Einladung

Niederschrift der 05. Sitzung des Ausschusses für Bau, Umwelt und Stadtentwicklung

Titel: Bebauungsplan Nr. 32 der Hansestadt Stralsund "Wohngebiet Gärtnereigelände Andershof" Abwägungs- und Satzungsbeschluss

ANLAGE 2 - Abwägungstabelle

Hansestadt Stralsund Bebauungsplan Nr. 32 "Wohngebiet Gärtnereigelände Andershof"

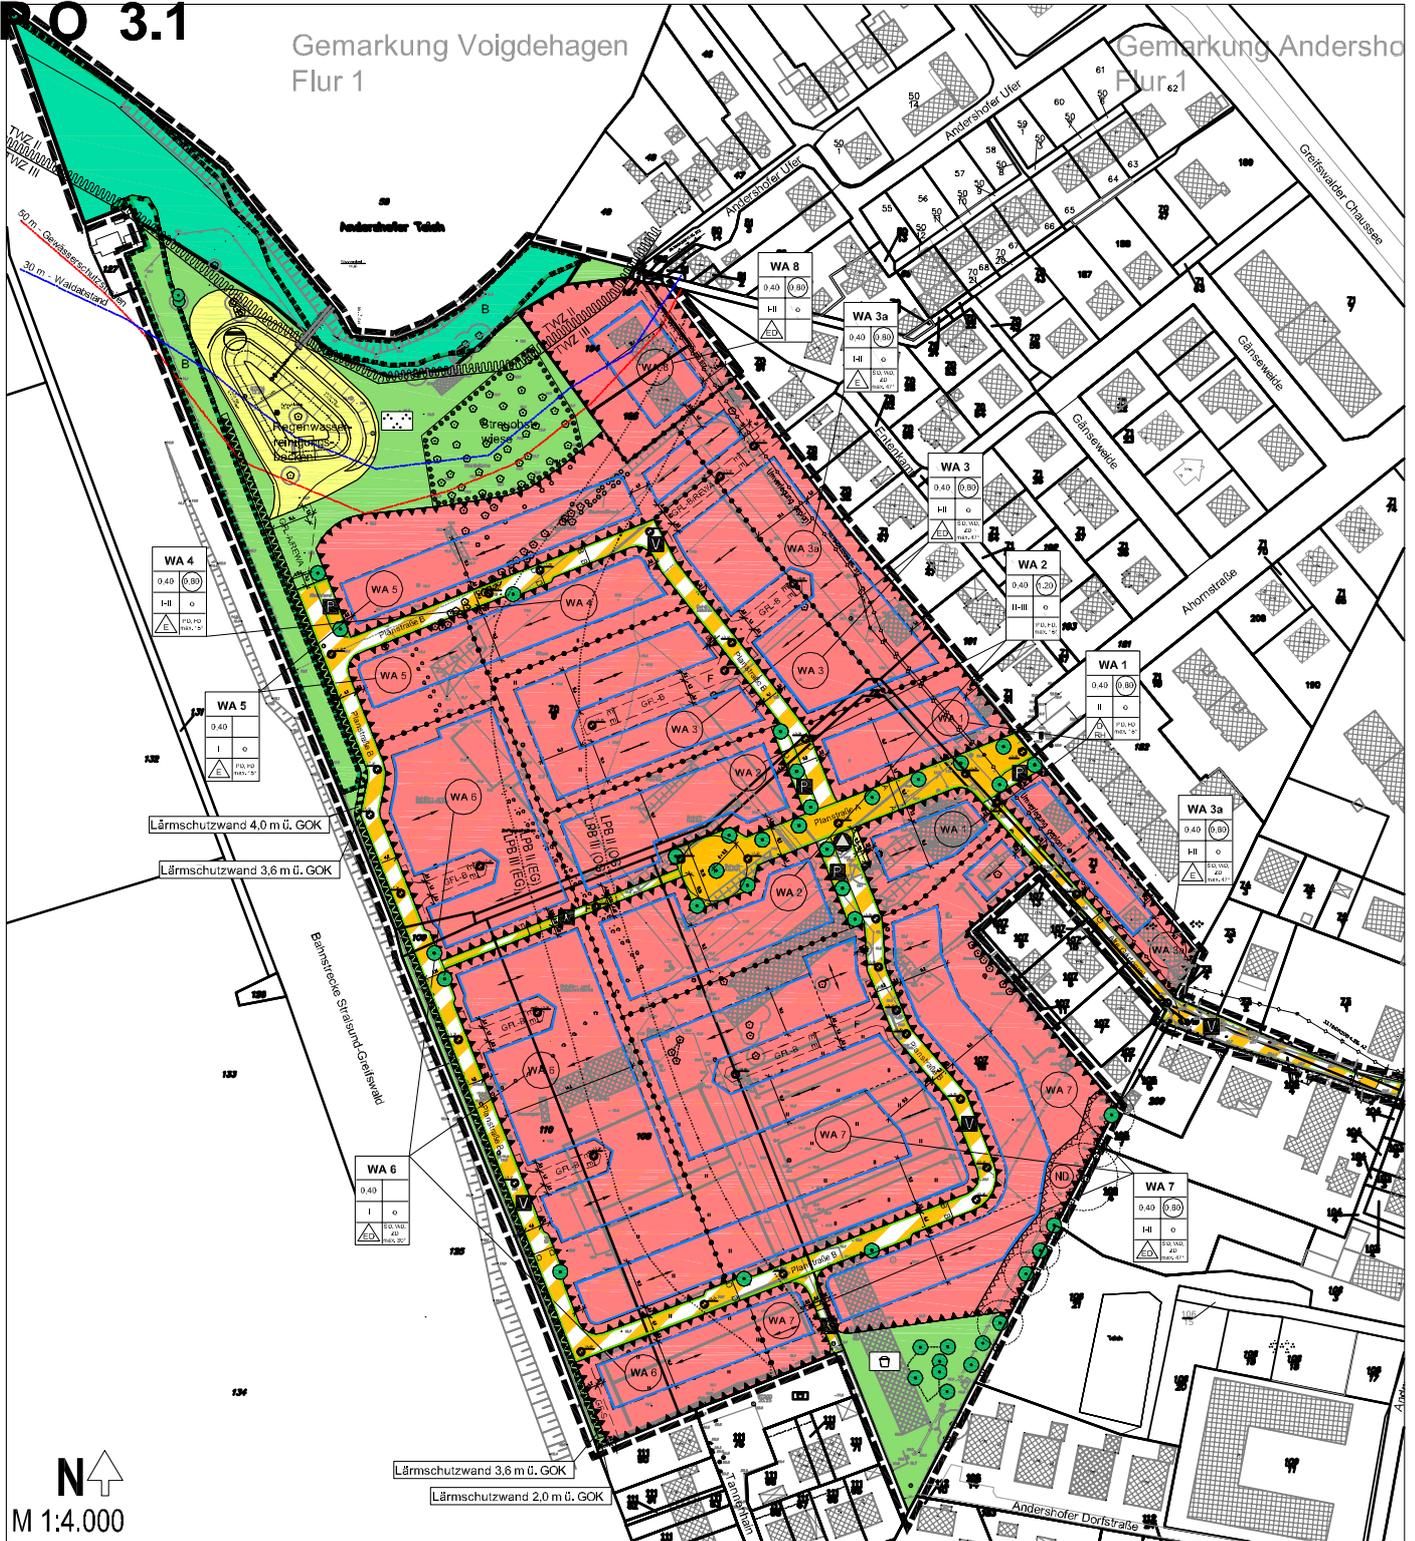
Nr.	Stellungnahme	Abwägung und Berücksichtigung im Bebauungsplan
1	<p>Staatliches Amt für Landwirtschaft und Umwelt Vorpommern 15.02.2016</p> <p>Aus Sicht der durch das Amt zu vertretenden Belange der Abteilung Naturschutz, Wasser und Boden wird zur Planung wie folgt Stellung genommen:</p> <p><u>Wasserwirtschaft:</u> Bei der Planung des Regenwasserkanalnetzes einschließlich der Behandlungsanlage sind u.a. die Empfehlungen zur mengen- und gütemäßigen Behandlung von Regenwasser des Merkblattes DWA-M 153 zu berücksichtigen. Aufgrund der besonderen Gewässergütesituation in den Stralsunder Stadtteichen / Andershofer Teich einschließlich der Zuläufe ist zur Erreichung der EG-WRRL-Zielstellungen ein hoher Nährstoffrückhalt durch die Regenwasserbehandlungsanlage sicherzustellen. Die Planung ist mit der unteren Wasserbehörde des Landkreises VR abzustimmen.</p> <p>Im Weiteren werden von dem Vorhaben keine Gewässer I. Ordnung, in der Zuständigkeit des Amtes befindliche wasserwirtschaftliche Anlagen sowie weitere, durch das STALU VP zu vollziehende wasserbehördliche Entscheidungen berührt.</p> <p><u>Altlasten und Bodenschutz:</u> Die Sanierung der Altlastverdachtsfläche „ehemalige Schlosserei“ wurde im April 2013 abgeschlossen. Die Dokumentation des durchgeführten Bodenaustauschs (max. 90 m³, ca. 40 t) liegt dem Landkreis VR vor. Sollten sich während der Bau-</p>	<p>Der Hinweis wird zur Kenntnis genommen. Er betrifft keine Belange der Bauleitplanung. Die technische Ausführung des Regenwasserreinigungsbeckens ist Gegenstand der Erschließungsplanung. Die Planung erfolgt in enger Abstimmung mit den Fachbehörden und dem späteren Betreiber der Anlage. Gemäß Stellungnahme vom 25.01.2016 stellt die untere Wasserbehörde des Landkreises Vorpommern-Rügen eine wasserrechtliche Erlaubnis nach § 8 WHG für die Einleitung des Niederschlagswassers in den Andershofer Teich und von dort in den Graben 6 in Aussicht. Eine detaillierte Tiefenprüfung erfolgt im entsprechenden Erlaubnisverfahren.</p> <p>Der Hinweis wird zur Kenntnis genommen.</p> <p>Der Hinweis wird zur Kenntnis genommen. Die Ausführungen zur Sanierung der Altlastenverdachtsfläche sind bereits in der Begründung enthalten. Der allgemeine Hinweis zum Umgang beim Auffinden altlastenverdächtiger Flächen oder Altlasten ist im Rahmen der Erschließungsmaßnahmen zu</p>

Nr.	Stellungnahme	Abwägung und Berücksichtigung im Bebauungsplan
2	<p>Landesamt für Umwelt, Naturschutz und Geologie Mecklenburg-Vorpommern 15.02.2016</p> <p>Folgende Unterlagen wurden aus Sicht des Lärmschutzes geprüft: [1] Bebauungsplan Nr. 32 „Wohngebiet Gärtneriegelände Andershof“, Begründung zum Entwurf, Hansestadt Stralsund, September 2015 [2] Begründung zum Bebauungsplan Nr. 32 „Wohngebiet Gärtneriegelände Andershof“ der Hansestadt Stralsund, Teil II — Umweltbericht, Entwurf, September 2015 ' [3] Schalltechnische Untersuchung für den Bebauungsplan Nr. 32 „Wohngebiet Gärtneriegelände Andershof“ der Hansestadt Stralsund, erstellt durch TÜV NORD Umweltschutz GmbH & Co.KG, Stand 30.11.2015</p> <p>Die akustische Plausibilität von [3] kann nicht vollends bestätigt werden: 1. In [3] werden verschiedene Ausführungsvarianten für Lärmschutzwände dargestellt und untersucht. Als Ergebnis der Abwägung wird die Lärmschutz-Variante 1 als Vorzugsvariante präferiert. Nach Prüfung wird seitens des LUNG hingegen die Variante 2 bevorzugt, da weitere 17 Schutzfälle damit gelöst werden können und die Mehrkosten unwesentlich höher sind. Weiterhin ist im Vergleich der Kosten pro gelöstem Schutzfall die Variante 2 mit 5.858 € gegenüber der Variante 1 mit 6.244 € günstiger. Bei Beibehaltung von Variante 2 ist dieses Vorgehen in der Begründung zum B-Plan eingehend zu erörtern.</p> <p>2. Die in [3] ermittelten Geräuschemissionen, die sich auf Grundlage der Verkehrszusammensetzung, basierend auf den Angaben der Deutschen Bahn, ergeben, können nicht vollständig nachvollzogen werden. In Tabelle 2, Pkt. 5, in [3] sind die Angaben zum Schienenverkehr enthalten. Seitens des LUNG wurden diese Daten überprüft, in das Akustikprogramm IMMI übernommen und der A—bewertete Mittelungspegel zur Beschreibung der Schallemission für verschiedene Höhenbereiche (0 m, 4 m, 5 m) bestimmt.</p>	<p>Der Anregung wird nicht gefolgt. Die Variante 1 stellt nicht nur die effektivste, sondern auch die kostengünstigste Variante der Lärmschutzmaßnahmen dar. Die erzielbaren Pegelminderungen sind hier am deutlichsten. Damit bietet diese Variante das beste Kosten-/Nutzenverhältnis. Der Orientierungswert der DIN 18005 „Schallschutz im Städtebau“ für ein allgemeines Wohngebiet wird tags im gesamten Plangebiet in allen Geschossen und Außenwohnbereichen eingehalten bzw. auch unterschritten. Die Lärmschutzwand fügt sich mit 4 m und 3,60 m Höhe bei einer Gesamtlänge von ca. 365 m städtebaulich vertretbar in das Gebiet ein. Aus stadtgestalterischen Gründen ist die größere Höhe der Variante 2 (4, 50 m und 4,10 m) abzulehnen. Der Verweis allein auf die Anzahl der mehr gelösten Schutzfälle mit der Variante 2 ist nicht zielführend, da es sich hier um theoretische Berechnungen ohne Berücksichtigung von Bebauung im Plangebiet handelt. Die sich tatsächlich ergebende Anzahl verbleibender Schutzfälle wird in einem bebauten Plangebiet durch die entstehende Abschirmung der Gebäude von den im Lärmschutzgutachten errechneten Schutzfällen abweichen. Darüber hinaus kann sich die Anzahl der Schutzfälle auch dadurch verringern, dass die zulässige Geschosshöhe nicht bei jedem Gebäude voll ausgeschöpft wird. Mit der Kombination aus aktiven Schallschutzmaßnahmen (Lärmschutzwand) und passiven Schallschutzmaßnahmen an den Gebäuden (lärmgünstige Grundrissgestaltung, Ausbildung der Außenbauteile usw.) können gesunde Wohn- und Arbeitsverhältnisse im Plangebiet gesichert werden.</p> <p>Der Hinweis wurde berücksichtigt. Die Emissionsdaten wurden auf Basis der Ausgangsdaten durch den Programmhersteller erneut überprüft. Eine Abweichung konnte nicht festgestellt werden.</p>

Nr.	Stellungnahme	Abwägung und Berücksichtigung im Bebauungsplan														
	<p>Der Vergleich zwischen den Ergebnisse des LUNG und denen im Anhang 2.1 in [3] ergaben keine Abweichungen in den Höhenbereichen 0 m und 5 m. Dahingegen zeigen sich im Höhenbereich von 4 m die im Folgenden dargestellten Differenzen.</p>

Nr.	Stellungnahme	Abwägung und Berücksichtigung im Bebauungsplan
	<p><u>Hinweis:</u> Auf allen Rasterlärmkarten im Anhang 3.1.1 ff. in [3] sind im unteren Beschriftungsfeld die Berechnungshöhen mit 2,8 m angegeben. Dies ist nicht korrekt, da auch Berechnungen im 1. Obergeschoß mit 5,6 m vorliegen. Eine Korrektur ist notwendig. Des Weiteren sollte zur besseren Lesbarkeit der Karten, die konkrete Bezeichnung der Immissionsorte auf diesen eingetragen werden.</p>	<p>Korrekturen wurden in der Schalltechnischen Untersuchung für den Bebauungsplan Nr. 32 „Wohngebiet Gärtnerriegelände Andershof“ der Hansestadt Stralsund, Stand 29.03.2016, der TÜV NORD Umweltschutz GmbH & Co. KG vorgenommen. Immissionsorte wurden auch in die Rasterlärmkarten eingetragen.</p>
3	<p>Bundesamt für Infrastruktur, Umweltschutz und Dienstleistungen der Bundeswehr 15.01.2016</p> <p>Belange der Bundeswehr sind berührt, aber nicht betroffen. Das Plangebiet liegt im Interessengebiet der LV-Radaranlage Putgarten.</p> <p>Die Bundeswehr hat keine Einwände/Bedenken zu den beabsichtigten Planungen bei Einhaltung der beantragten Parameter (Schaffung von Wohnbauflächen mit Firsthöhen von bis zu 12,50m). Eine weitere Beteiligung des ist in diesem Fall nicht weiter notwendig.</p> <p>Es wird davon ausgegangen, dass die baulichen Anlagen - einschließlich untergeordneter Gebäudeteile - eine Höhe von 30 m über Grund nicht überschreiten. Sollte diese Höhe überschritten werden, wird darum gebeten, die Planungsunterlagen - vor Erteilung einer Baugenehmigung - nochmals zur Prüfung zuzuleiten.</p>	<p>Der Hinweis wird zur Kenntnis genommen. Er beinhaltet die Zustimmung zur Planung.</p> <p>Der Hinweis wird zur Kenntnis genommen. Der Bebauungsplan setzt die höchste Firsthöhe für die im Zentrum des Wohngebietes geplanten max. dreigeschossigen Gebäude von 12.5 m fest. Da es sich um Wohngebäude handelt, ist zu erwarten, dass eventuelle Nebenanlagen oder Dachaufbauten die Gesamthöhe von 30 m deutlich unterschreiten. Sollte dieses nicht der Fall sein, ist die Anhörung der Behörde Bestandteil des Baugenehmigungsverfahrens.</p>

16	<p>Landesforst Mecklenburg-Vorpommern, Forstamt Schuenhagen 26.01.2016</p> <p>Den vorliegenden Planungsunterlagen im Entwurf zum B-Plan Nr. 32 der Hanse-stadt Stralsund wird die forstrechtliche Zustimmung nur unter Einhaltung der nach-folgenden Auflagen erteilt:</p> <p>1. Die noch vorhandene zur Waldumwandlung anstehende Waldfläche ist in der Größe zu aktualisieren. Die festgestellte Waldflächengröße beträgt 8800 m².</p> <p>2. In den Planungsunterlagen inkl. Umweltbericht ist die zweite betroffene Waldflä- che mit einer Größe von 2400 m² aufzunehmen und zu betrachten. Diese Waldflä- che wurde bereits 2013 im Zuge von Beräumungsarbeiten ungenehmigt durch Rodung umgewandelt (s. Protokoll vom Ortstermin vom 24.02.2015 und weiteren Schriftverkehr).</p>	<p>Die Zustimmung wird zur Kenntnis genommen, die Auflagen finden Berücksich- tigung. Die Zustimmung ist Voraussetzung für den Abschluss des Bebauungsplanverfahrens.</p> <p>Die Auflage wird berücksichtigt. Die entsprechenden Aussagen und plangraphischen Darstellungen im Grünordnungs- plan und im Umweltbericht werden redaktionell angepasst.</p> <p>Die Auflage wird berücksichtigt. Die entsprechenden Aussagen und plangraphischen Darstellungen im Grünordnungs- plan und im Umweltbericht werden redaktionell angepasst.</p>

22-31	<p>Landkreis Vorpommern-Rügen - Fachabteilungen 25.01.2016</p> <p>Nach Durchsicht der eingereichten Unterlagen wurde seitens der betroffenen Fachabteilungen folgende Stellungnahme erarbeitet:</p> <p><u>Städtebauliche und planungsrechtliche Belange:</u> Die Festsetzungen zur Art der baulichen Nutzung sind zu überarbeiten. Bei der Bestimmung der zulässigen und nicht zulässigen Arten von Nutzungen ist die</p>	<p>Der Anregung wird nicht gefolgt. Die Ausweisung der Gebiete WA 3 – WA 8 als Allgemeines Wohngebiet gem. § 4 BauNVO wird nicht geändert. Zugelassen sind hier neben Wohngebäuden auch Anla-</p>

43	<p>Regionale Wasser- und Abwassergesellschaft Stralsund mbH (REWA) 02.02.2016</p> <p><u>Teil A - Planzeichnung</u></p> <p>Der im B-Plan gekennzeichnete Bereich des Regenwasserreinigungsbeckens und der jetzigen bestehenden Zaunanlage ist als öffentliche Grünfläche gekennzeichnet. Da es sich bei dem Reinigungsbecken um eine technische Anlage handelt, muss diese aus sicherheitsrelevanten Gründen eingezäunt werden. Nach Aussage des Planers ist geplant die vorhandene Zaunanlage weiter zu nutzen und diese über einen südlichen Lückenschluss zu vervollständigen. Somit wäre die öffentliche Grünfläche westlich des Beckens nicht möglich und eine fußläufige Verbindung zum Andershofer Teich nur über eine südöstliche Trasse erreichbar.</p> <p>Weiterhin muss gewährleistet sein, dass trotz der Lage des Regenwasserreinigungsbeckens innerhalb des Wasserschutzstreifens und in der 30 m Zone des Waldabstandes eine technische Betreuung und Bewirtschaftung durch die Technik der REWA mbH möglich ist.</p>	<p>Die Hinweise werden zur Kenntnis genommen. Die konkrete Ausbildung der Regenwasserreinigungsanlage einschließlich ihrer Einzäunung sowie die Zugangsmöglichkeit des Bereiches nordöstlich der Anlage werden im Rahmen der Erschließungsplanung geklärt. Die Grünfläche nordöstlich der Anlage soll sich als extensiv zu pflegende Grünfläche entwickeln. Die fußläufige Verbindung in das angrenzende Wohngebiet ist in der Grünfläche östlich der Anlage vorgesehen.</p> <p>Der Hinweis findet Berücksichtigung. Gemäß Bescheid der Unteren Naturschutzbehörde vom 25.04.2016 wurde für den B-Plan Nr. 32 und damit auch für den Bau der geplanten Regenwasserreinigungsanlage die Ausnahme von den Verboten gemäß § 29 Abs. 1 NatSchAG M-V erteilt. Die aktuellen Erläuterungen zur Erteilung der Ausnahmegenehmigung werden redaktionell in die Begründung aufgenommen.</p>
